INFORME MENSUAL DE INTERVENTORÍA No.29

**PERIODO
01 AL 31 DE JULIO DEL 2024**

**INTERVENTORIA TÉCNICA, ADMINISTRATIVA, FINANCIERA, AMBIENTAL,
JURÍDICA Y SUPERVISIÓN TÉCNICA INDEPENDIENTE PARA LA CONSTRUCCIÓN
DEL CENTRO ADMINISTRATIVO MUNICIPAL DE ENVIGADO (CAM), EN
CUMPLIMIENTO AL CONVENIO INTERADMINISTRATIVO
ENV-09- 09-0926-21, ACTA DE EJECUCIÓN N°9**

Durante el mes de julio de 2024 se envió a Coninsa correos y oficio con consultas respecto a los diseños de estructura metálica, estructura en concreto y arquitectónicos, de los cuales se han recibido respuestas y aclaraciones, así mismo se hace seguimiento a las que aún están pendientes por solucionar, lo cual se relaciona a continuación:

4. ESTRUCTURA METÁLICA EJE G (TEATRO)

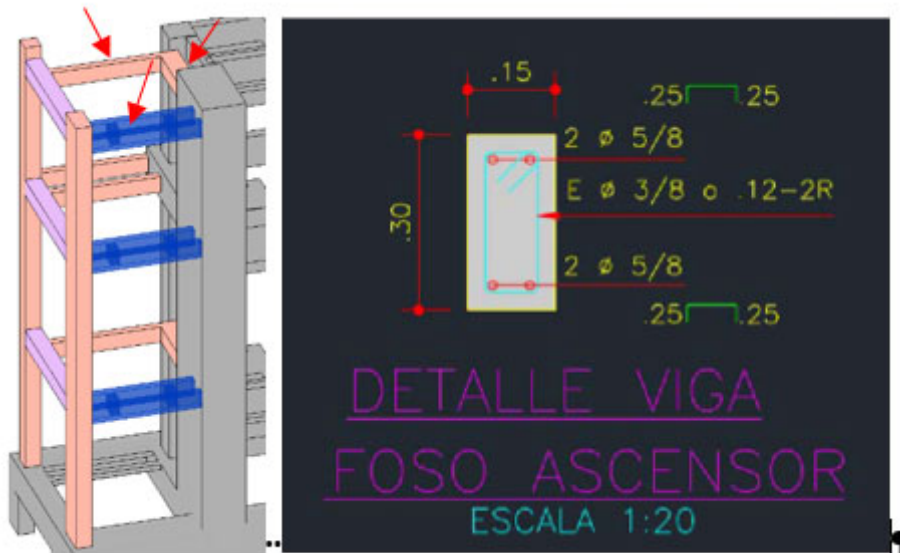
Teniendo en cuenta que se viene finalizando la instalación de estructura metálica para muros perimetrales del Auditorio. En el área de buitrones paralelos al "eje 5" y sobre el "eje 5" del proyecto, se presentó la siguiente condición (ver imagen):

Se resalta en un círculo rojo, apoyo de la estructura metálica que no quedó alineado con vigueta de concreto de Piso 3, por esta razón, no es posible garantizar fijación superior por medio de platinas y pernos.

RESPUESTA CONINSA (18/07/2024): Se aclara que la responsabilidad es del fabricante, sin embargo, pueden armar el perfil con las mismas especificaciones en medidas y calidad del material original, así mismo, las conexiones de empalme deben ser realizadas por el fabricante garantizando la máxima capacidad del perfil que conectan.

Vigas de 0.20 m x 0.30 m

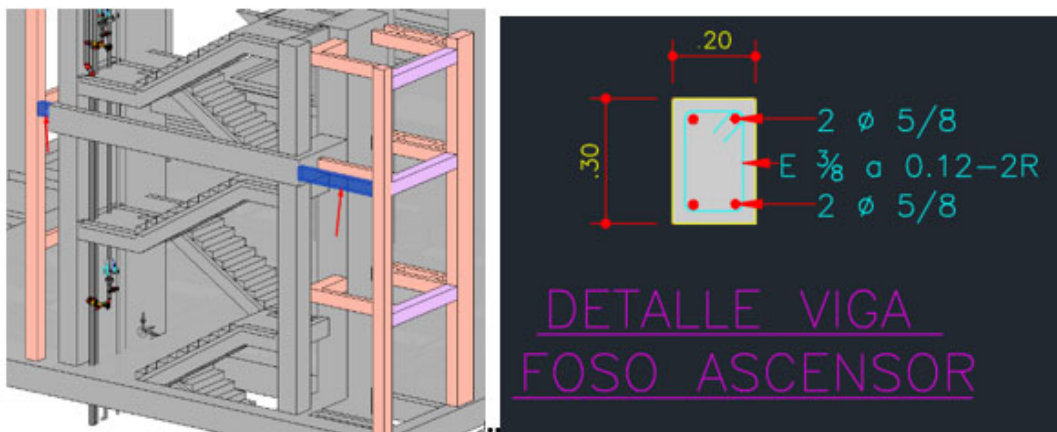
Las vigas de 0.15 m x 0.30 m. El refuerzo longitudinal de las viguetas se ancla con epóxico a las columnas del eje 2D, al machón de 0.30 x 0.60 m, y al machón de 0.50 x 0.50 m. Ver detalle a continuación:

Vigas de 0.15m x 0.30 m con sobreancho de 0.20m x 0.30m.

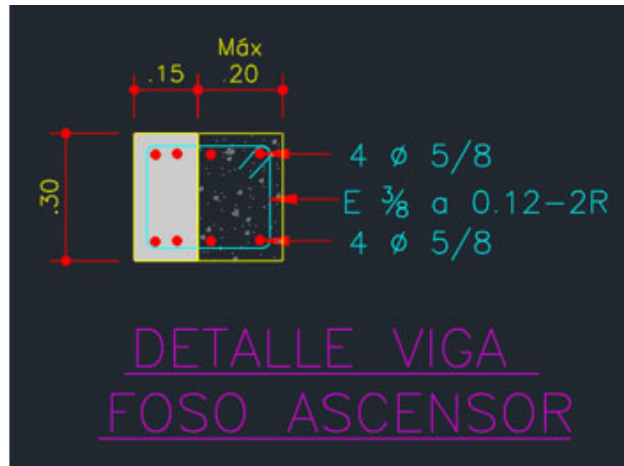
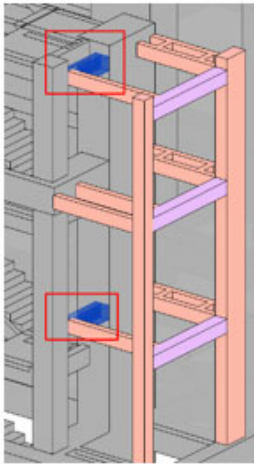
Teniendo presente que, el primer tramo de mampostería de fachada se debe realizar en bloque de 20 cm de espesor dicha viga se debe ejecutar de 0.20 m x 0.30 m. Ver detalle.

Viga de 0.30m x 0.30m

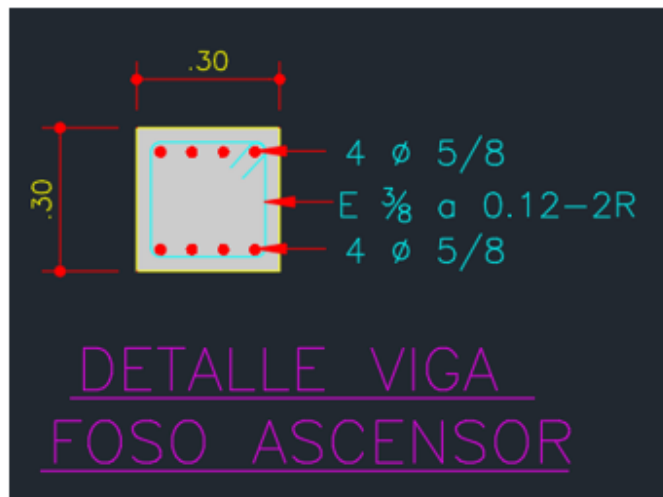
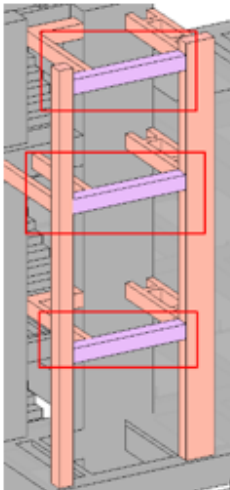
P1 a P3: En el eje D1, se realizará una viga a cara de columna para tenerlo en cuenta como apoyo para los rieles necesarios para el ascensor en dos alturas diferentes que van en forma de "U" (tal como se muestra en la figura a continuación), es decir, se deberá realizar una viga de 0.15 m x 0.30 m, con un sobre ancho de 0.20 m. Ver detalle estructural.

Detalle Machones 0.30 m x 0.60 m

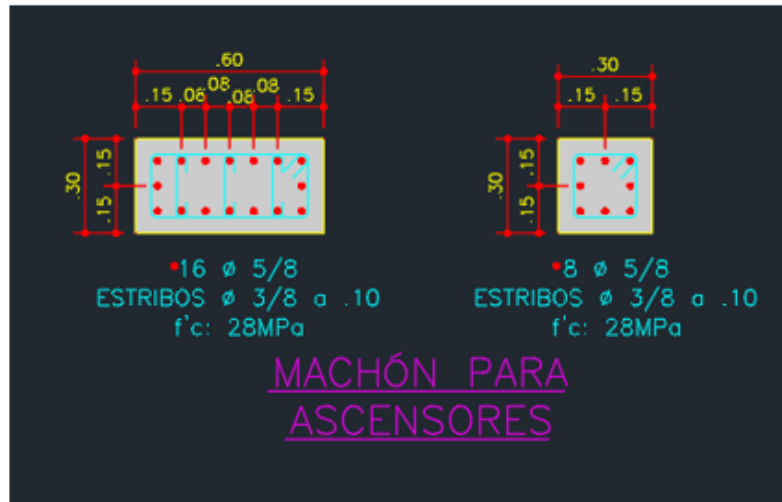
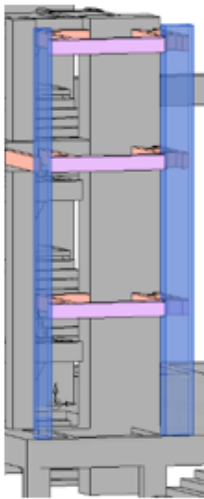
Se debe realizar la viga en color magenta de 0.30m x 0.30 m, teniendo en cuenta que se debe construir un doble muro. Ver detalle estructural.

Sobreancho Nervio 3-02

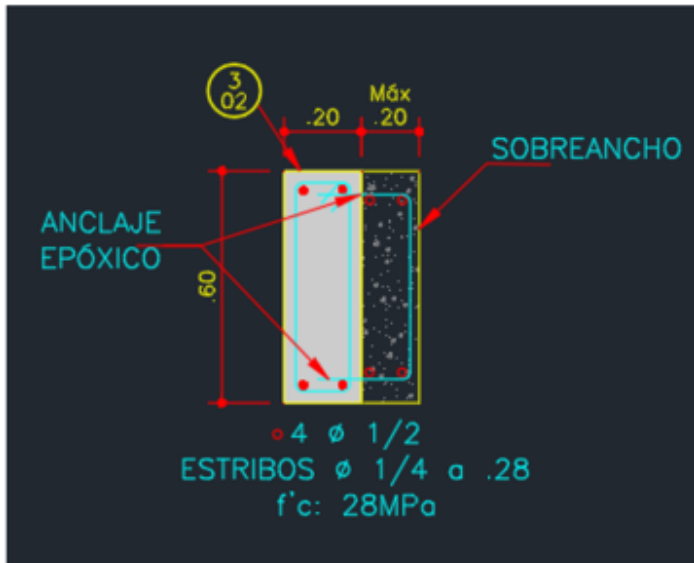
Se deberán construir machones de 0.30 m x 0.30 m y de 0.30 m x 0.60 m, los cuales deberán estar apoyados en la viga V1 P1 y terminan en el piso 3 (Nervio 3-02) Se muestra el detalle estructural de los machones.

El nervio 3-02, realizar sobreancho para que el refuerzo del machón quede en el nervio y en loseta

Apoyo Machones de 0.30 m x 0.30 m

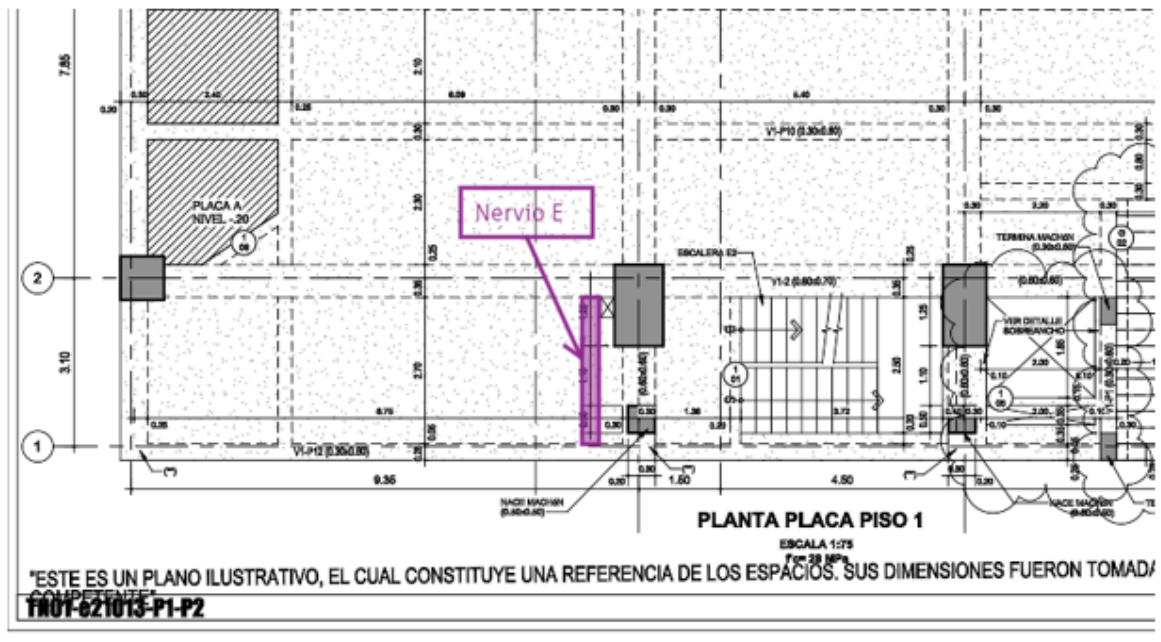
El segundo anillo va anclado a la viga V2-C1, y columna 2-C. para tener apoyo de la mampostería en este punto en ambos lados, tal como se muestra en la figura a continuación.

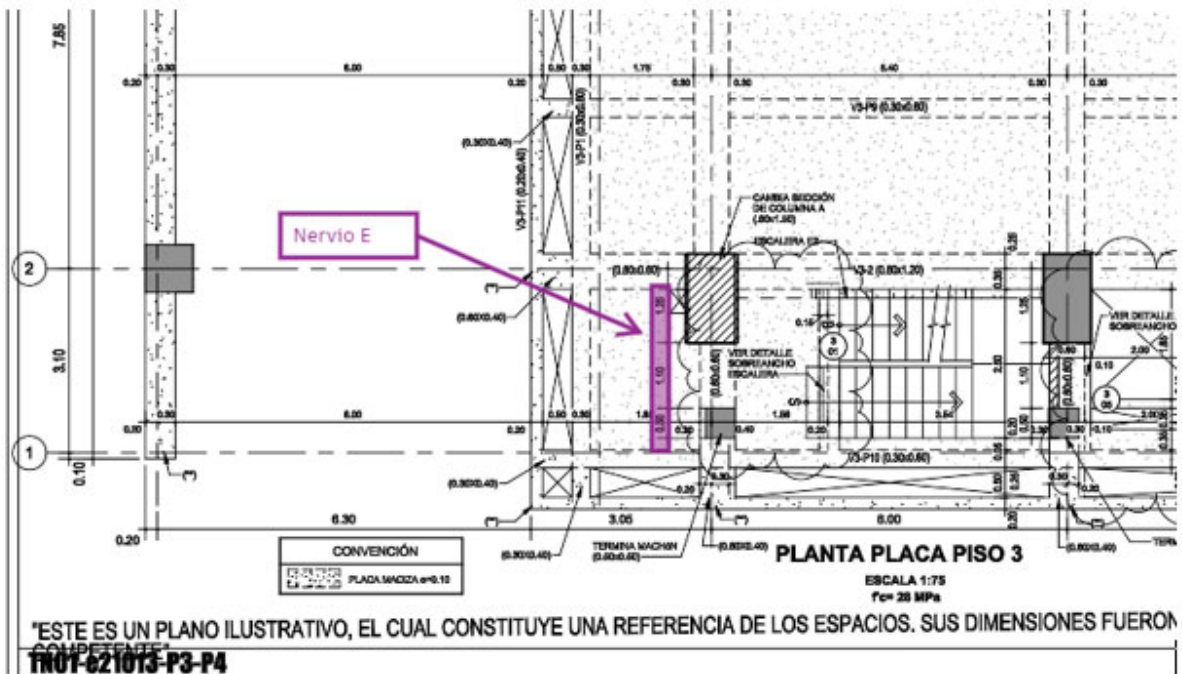
Para apoyo del machón de 0.30 m x 0.30 m en piso 1. Se envía el detalle del Nervio E. (Se apoya en viga V1-2 y V1-P12.)

Detalle Nervio E (0.50 m x 0.30 m)

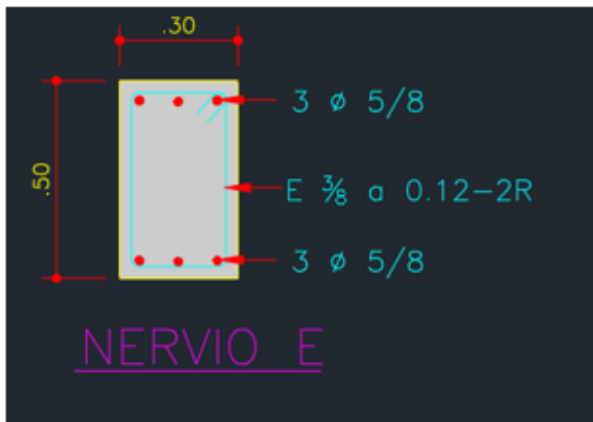
Para recibir machón de 0.30m x 0.30 m, en piso 3, Se envía el detalle del Nervio E. (se apoya en viga V3-2 y vigueta V3-P10).

DOBLE ALTURA ENTRE PISO 12 A 14

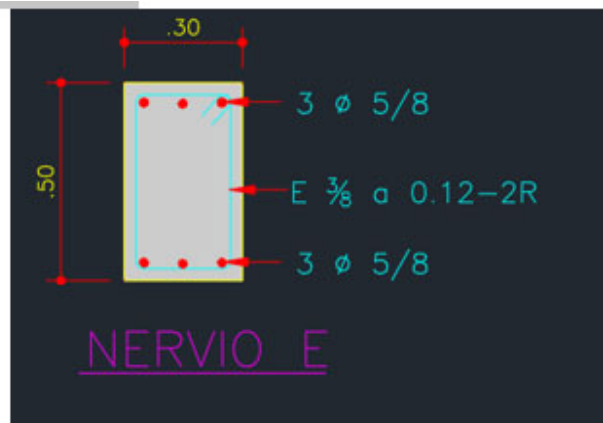
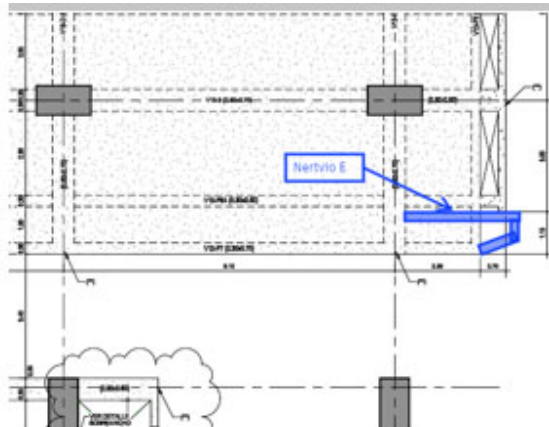
En el nivel P13 de TN, se debe realizar un anillo de viguetas de 0.30 m x 0.50m (Nervio E), con el fin de conformar marcos de mampostería. Este mismo criterio sería aplicable en el otro costado donde se presenta el mismo caso.

Columna E 2 (P12-P14)

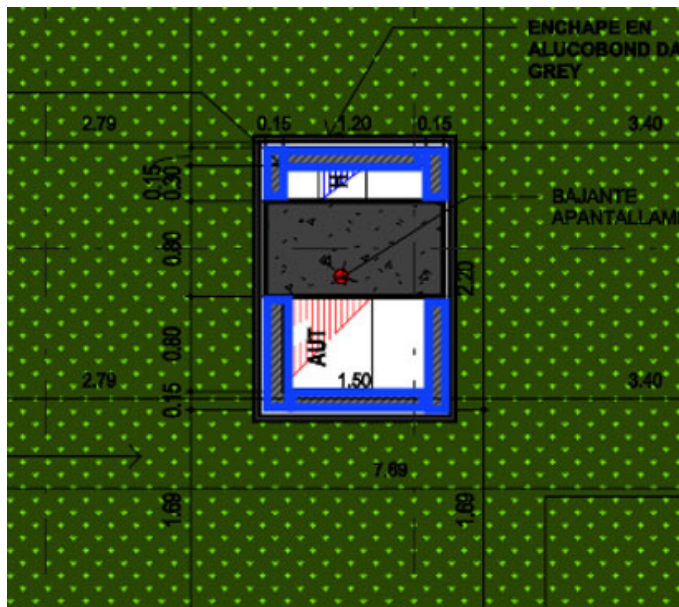
Se envía la ubicación de viguetas (0.15 m x 0.30 m), que tienen el mismo diseño que se presentó para ascensor privado y son dos anillos de viguetas ver figuras.

Figura 2. Alternativa 2, sobreancho de nervio en forma de triángulo

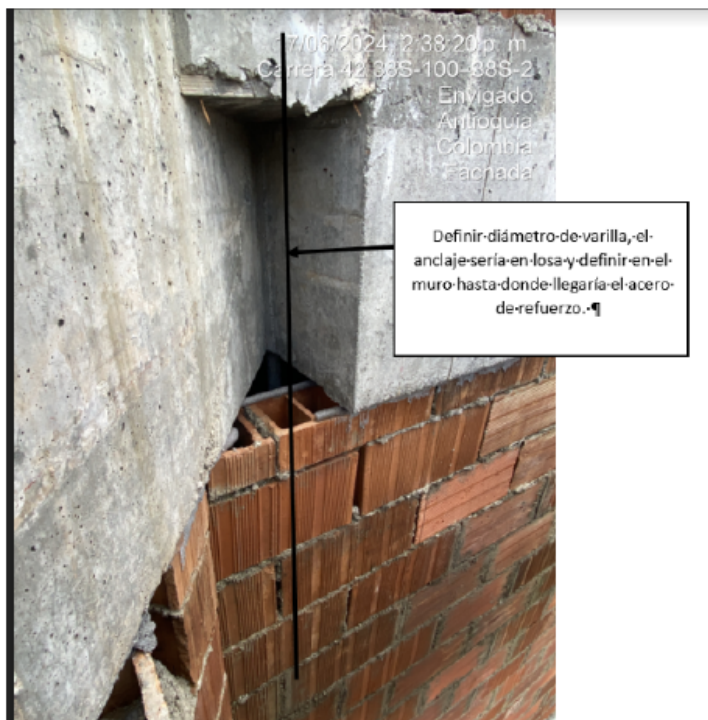
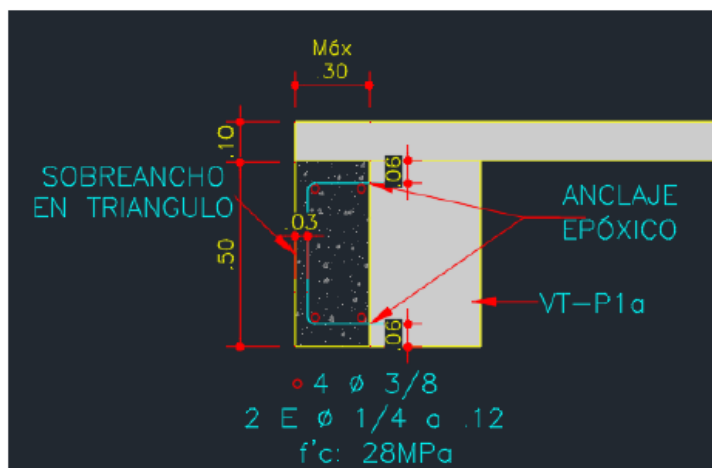
Es importante en cuanto al tema de la fachada contar con el concepto del estructural, ya que el anclaje en este punto sería de 5 cm aproximadamente, adicionalmente en este punto no hay doveta desde el inicio y no tiene fin, entonces desde la viga hasta donde iría ? se haría cuelga?, No hay detalle de cuelga en losa y no lo tenemos aprobado ejecutar. Es importante destacar que este detalle se debe hacer en todos los pisos.

Por favor, amablemente solicitamos nos indiquen detalle referente al tema de la fachada.

R/(2024/07/12): Se plantean dos alternativas para cerrar el espacio.

Alternativa 1: Propuesta por arquitectura de cerrar con mampostería, dejando dovela de 3/8" L=1.10m, de esta longitud se recomienda anclar 0.08m en la loseta y se deja 0.52m debajo de la vigueta, todas las celdas donde esta la dovela deben quedar llenas por grout hasta la loseta, (ver figura 1).

Alternativa 2: Cerrar el espacio como sobreancho de la viga en concreto, (ver figura 2)

Se debe implementar la misma alternativa escogida en todos los pisos

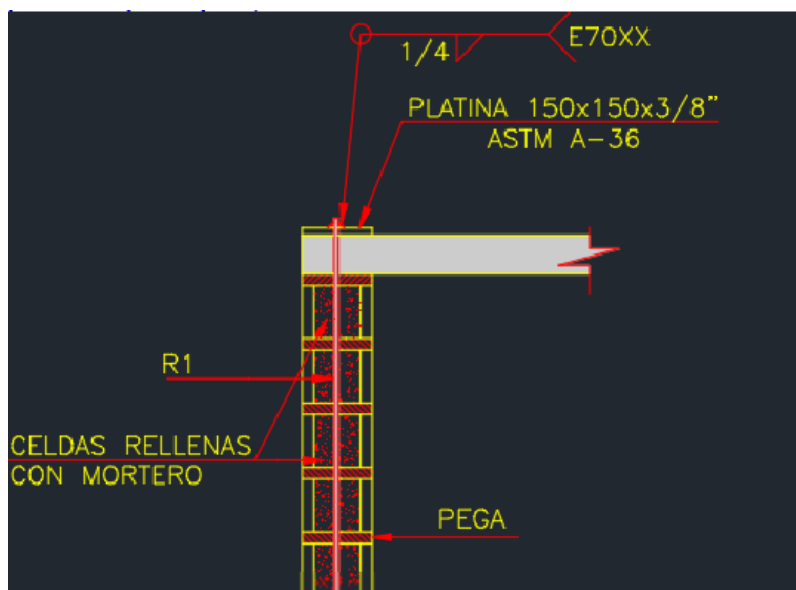
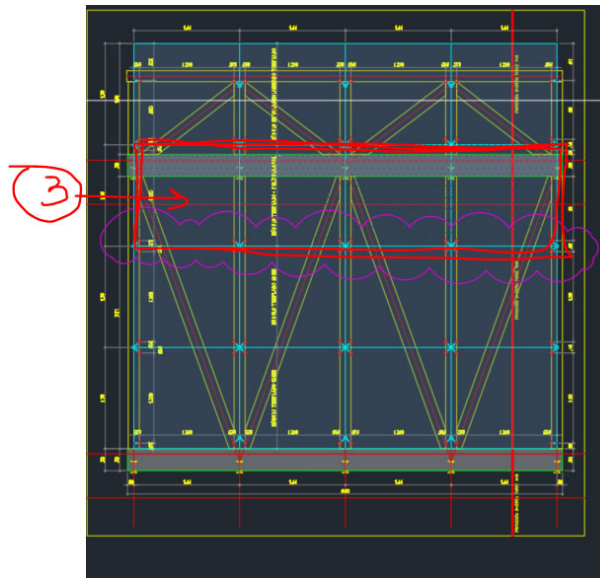
1. Punto 1: La cuelga que se muestra en la imagen, ya que el detalle que tenemos actualmente es una cuelga que se ancla a la viga 25 db o 30 cm minimo, y en este punto no se podria cumplir con lo estipulado en planos.

R/ (2024/07/12): Se permite para la cuelga 1, emplear el detalle de conexión de refuerzo pasante en la placa con platina en la parte superior, como se muestra a continuación:

es decir, serian 8 hiladas de enchape, quedando a un nivel de 2.40m aproximadamente. Esto también aplica para el enchape de muros en ducha de piso 3.

Torre Sur – Nivel 1

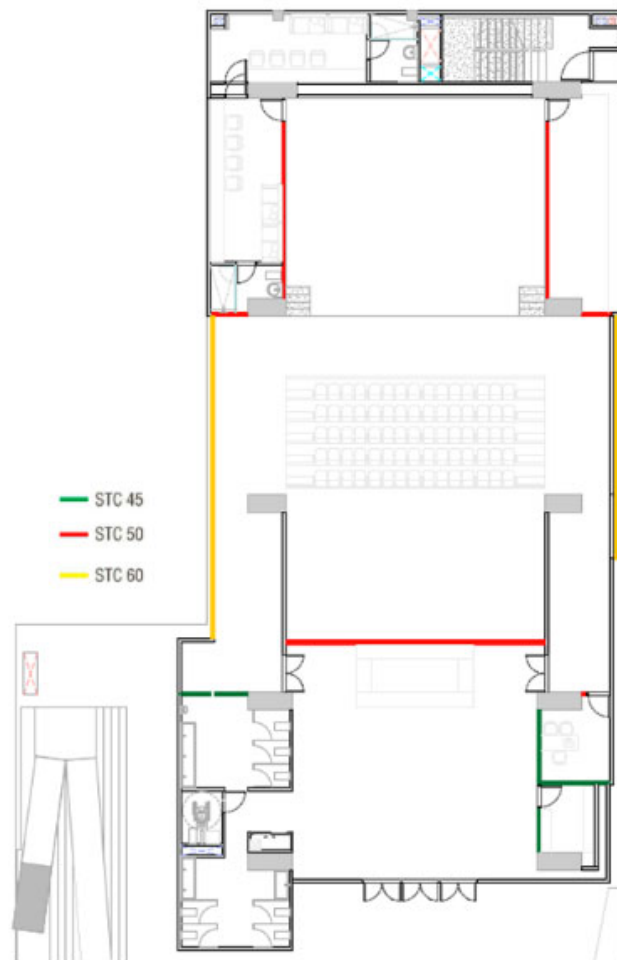
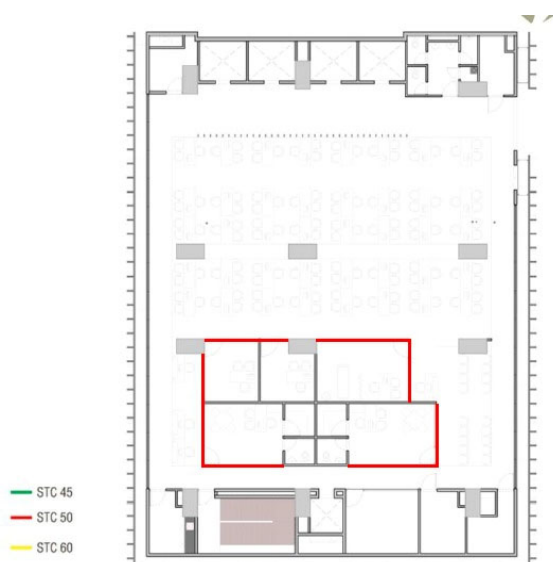
Según lo especificado en la planta y en las convenciones, para los muros acústicos de cerramiento del teatro se especifica que son en superboard, pero no que tipo de STC. Mientras que el informe bioclimático especifica lo siguiente:

Se observa que en la planta de piso 1 del teatro se especifican los muros de cerramiento en STC 60, así mismo según el cuadro, la configuración para este tipo de muro se contempla una placa 1/2 + placa de 1/2 + estructura 3 5/8 + aislamiento 3" densidad 32 + estructura 3 5/8 + aislamiento 3" + placa 1/2 + placa 1/2 (¿doble

De acuerdo con lo expuesto anteriormente es de suma importancia se aclare por parte del diseñador, sobre el tipo de muro que se consideró desde el diseño, teniendo en cuenta el espesor y la configuración de estos elementos, ya que esta información debe estar descrita y coincidir entre los planos arquitectónicos, el informe de bioclimática y el presupuesto de obra.

Torre Norte – Nivel 7

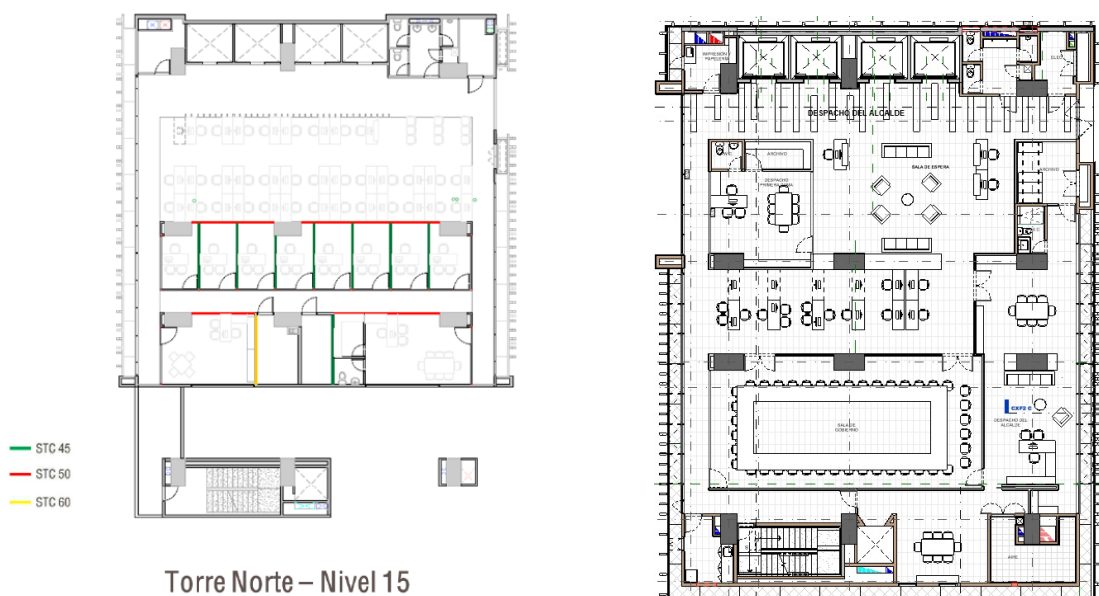
Se observa que en piso 9, los muros que están ubicados entre el cuarto de UMAS, sala de reuniones y ascensores no está especificado si es un tipo de muro STC 60 o no, puesto que en todos los demás pisos se muestra que son STC 60 como se evidencia en la planta de piso 7. Favor aclarar si es un error de digitación.

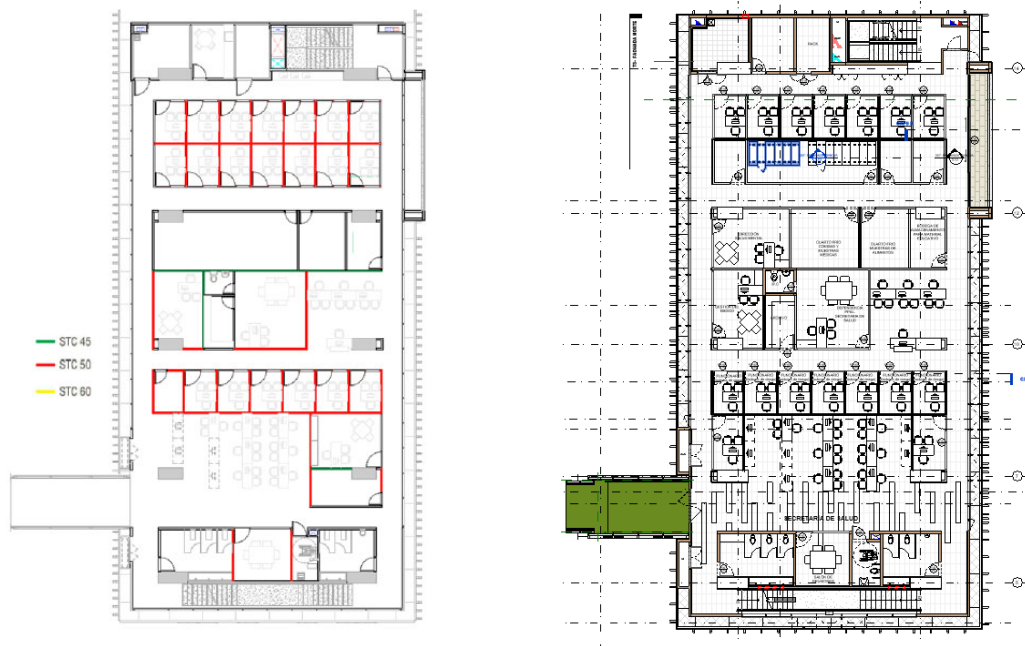
3. En piso 15 de torre norte se encontro lo siguiente:

La planta donde se especifica los tipos de muros STC (planta lado izquierdo), el cual se incluye dentro del informe bioclimático, no coincide con la planta arquitectónica de piso 15 (planta lado derecho), por lo cual se solicita que se realicen las correcciones de estas plantas y se actualice en el informe.
